STYK HELIORTU 8031 A UĚNCE MĚTAHOVÉ ŠACHTY 8002

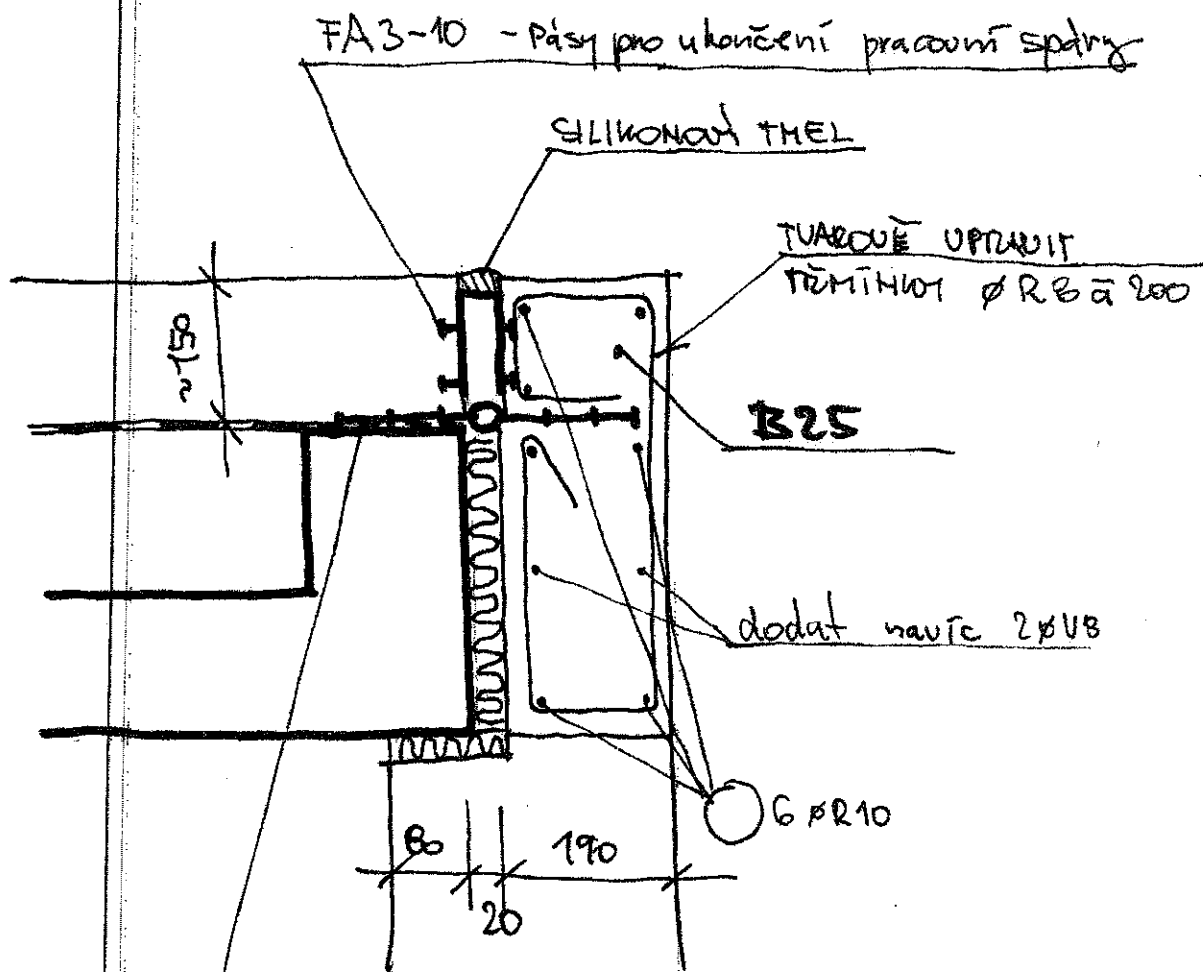
UPOZŮR

O-15 - TĚSHÍCÍ PÁS SÍKA DO
DILATAČNÍ SPÁRY (NA PROVEDENOU HYDROIZACI
NALEPIT TĚLEM "Sika Swell S"
